**Oggetto:** [ID: 9032] **Procedura di Valutazione di Impatto Ambientale (V.I.A.), ai sensi dell'art. 23 del D.Lgs. 152/2006, e s.m.i., relativa al progetto di un impianto agro-fotovoltaico denominato "Porto Torres 2", della potenza di 58,128 MW e delle relative opere di connessione alla RTN, da realizzarsi nei comuni di Porto Torres e Sassari (SS).  
Proponente: Società Green2grid S.r.l. - Autorità Competente: Ministero dell'Ambiente e della Sicurezza Energetica (M.A.S.E.). - Trasmissione osservazioni.**

**Oggetto:** **Procedura di Valutazione di Impatto Ambientale (V.I.A.), ai sensi dell'art.23 del D.Lgs. 152/2006, e s.m.i., relativa al progetto di un impianto agro-fotovoltaico denominato "Porto Torres 2", della potenza di 58,128 MW e delle relative opere di connessione alla RTN, da realizzarsi nei Comuni di Porto Torres e Sassari (SS). - [ID: 9032] - Proponente: Società Green2grid S.r.l. - Autorità Competente: Ministero dell'Ambiente e della Sicurezza Energetica (M.A.S.E.). - Rif. cod. prat.: IVAR 2023-0312.**

**[ID: 9032] Procedura di Valutazione di Impatto Ambientale (V.I.A.), ai sensi dell'art. 23 del D.Lgs. 152/2006, e SS.MM.II., relativa al Progetto di un Impianto Agro-Fo

INTERFERENZE OPERE SIMR - NUOVO ELETTRODOTTO

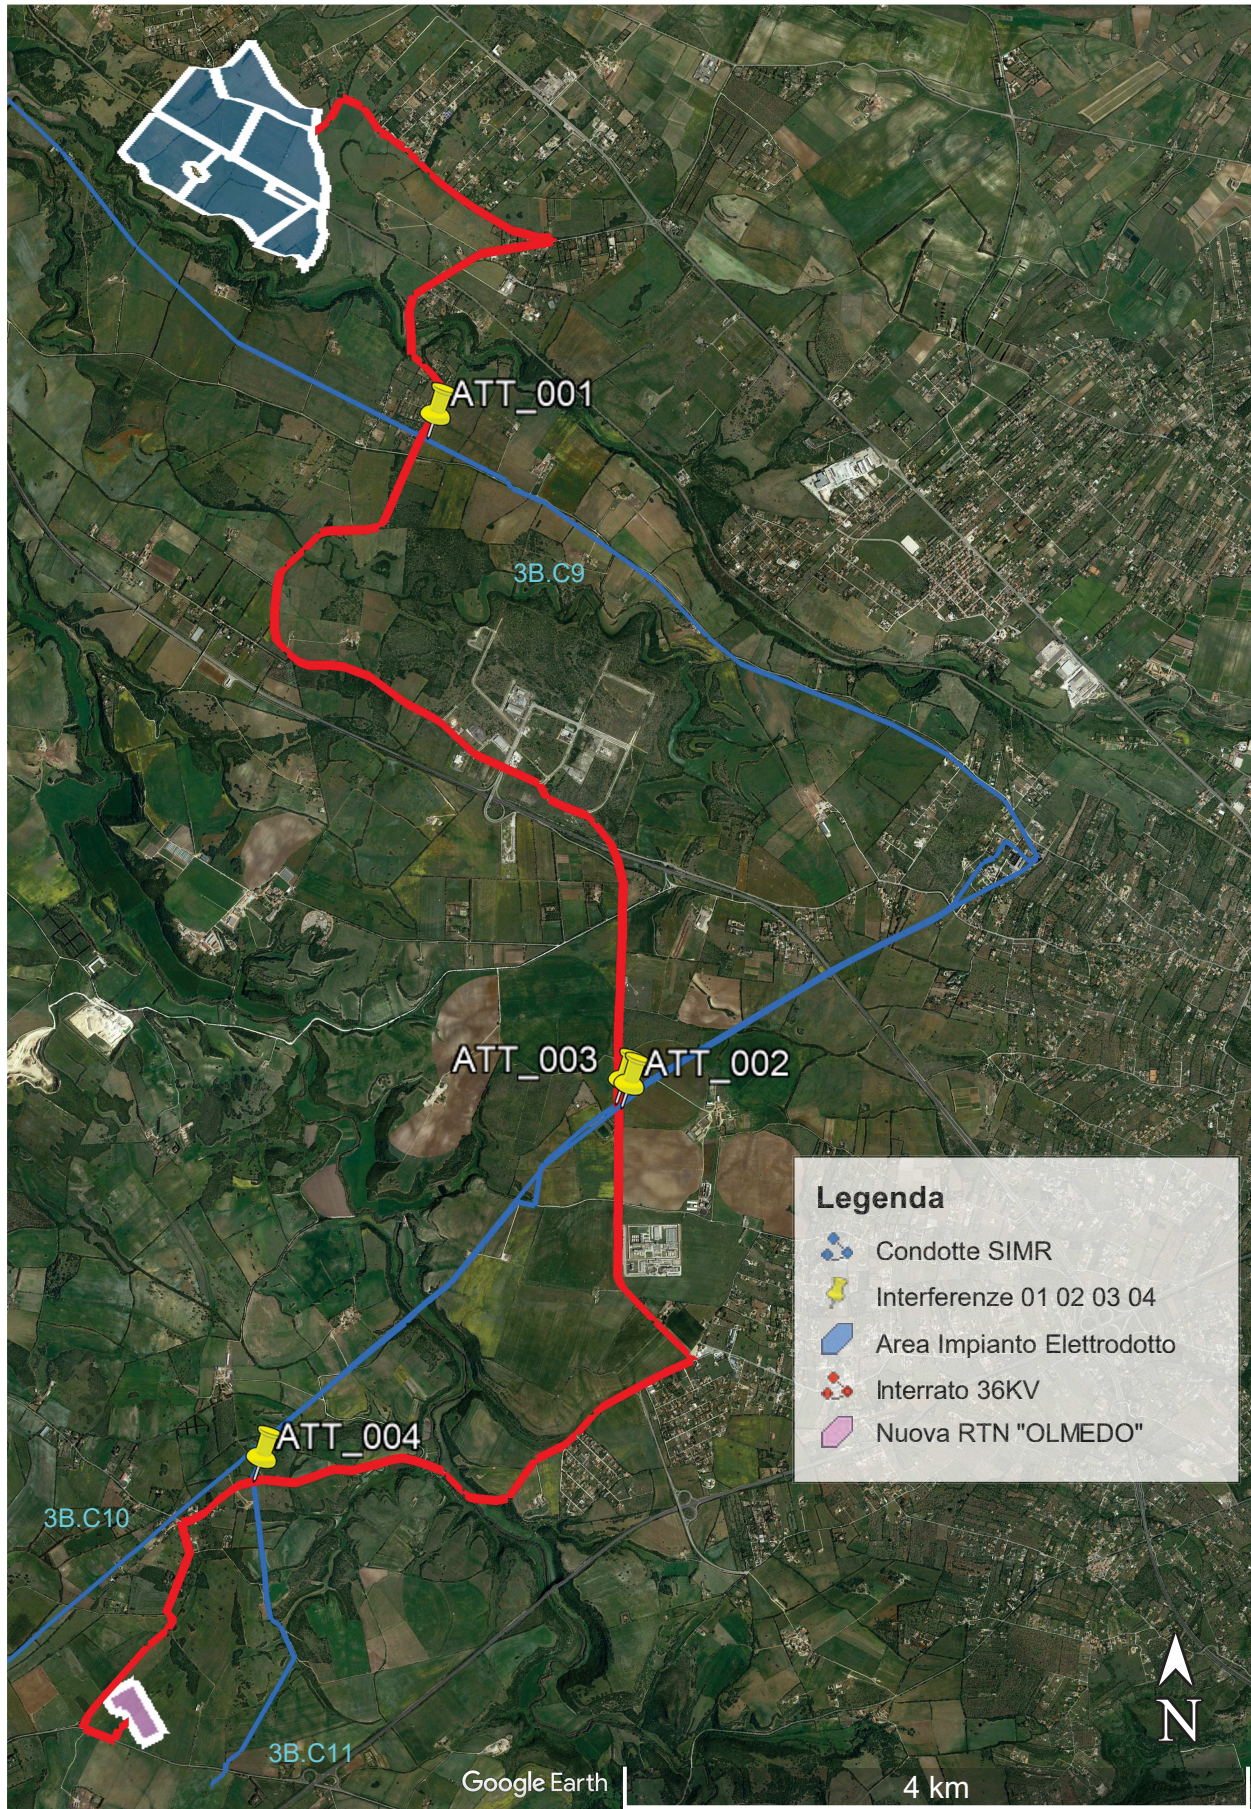
- 2) Per tutte le opere del SIMR le interferenze con le opere in progetto originano dall'attraversamento del tracciato dell'Acquedotto da parte dell'elettrodotto interrato che dovrà collegare l'impianto fotovoltaico con la nuova Stazione Elettrica "Olmedo". In particolare, e con riferimento alle schematizzazioni allegate, si rilevano i seguenti 4 attraversamenti:

- a) ATT01 – Attraversamento. Il progetto prevede la posa del cavidotto interrato lungo la SP56, l'interferenza si origina in corrispondenza dell'attraversamento della SP del tracciato della Condotta SIMR 3B.C9 (Int.04 dell'elaborato "C.16 Progetto Risoluzione Interferenze Rev0");

- b) ATT02 – ATT03 Attraversamento. Il progetto prevede la posa del cavidotto interrato lungo la SP56, le due interferenze si originano in corrispondenza dell'attraversamento della SP del tracciato della condotta SIMR 3B.C10 e del tracciato della condotta SIMR 3B.C11. In quel tratto le due tubazioni di acquedotto sono posizionate a circa 15 m di distanza l'una dall'altra. In progetto è individuata una sola interferenza (codice Int.18 dell'elaborato "C.16 Progetto Risoluzione Interferenze Rev0");

- c) ATT03 – Attraversamento. Il progetto prevede la posa del cavidotto interrato lungo la SP18, l'interferenza si origina in corrispondenza dell'attraversamento della SP del tracciato della Condotta SIMR 3B.C11. L'interferenza non risulta censita negli elaborati progettuali relativi alle interferenze con altre opere e servizi;

- 3) Dall'esame della documentazione di progetto risulta che le modalità di risoluzione dell'interferenza consistono nell'esecuzione di uno scavo a cielo aperto sopra ciascuna condotta e sino a circa 1 m di profondità oltre il piano di posa della stessa, realizzazione sotto la tubazione idrica di un cassonetto in calcestruzzo in cui sarà inserito l'elettrodotto, quindi rinterro dello scavo, posizionamento di beole in calcestruzzo estese all'intera larghezza della nuova sede stradale e successivo ripristino del piano viario;

- 4) Le modalità di superamento delle interferenze ipotizzate in progetto non sono coerenti con quelle adottate e prescritte da ENAS che prevedono che l'attraversamento del tracciato della tubazione SIMR avvenga posando l'elettrodotto almeno 1,5 m al di sotto della direttrice inferiore della condotta, mediante l'utilizzo di tecniche "No Dig" quali ad esempio la trivellazione orizzontale controllata (TOC) o similari.

Per quanto sopra ogni valutazione in ordine alla compatibilità delle opere in progetto con le esigenze di gestione e la sicurezza e regolarità di esercizio delle opere SIMR, è necessariamente sospesa in attesa dell'acquisizione e della disamina della documentazione integrativa di dettaglio sulle modalità che il proponente intende adottare per la risoluzione delle interferenze con le opere del SIMR.
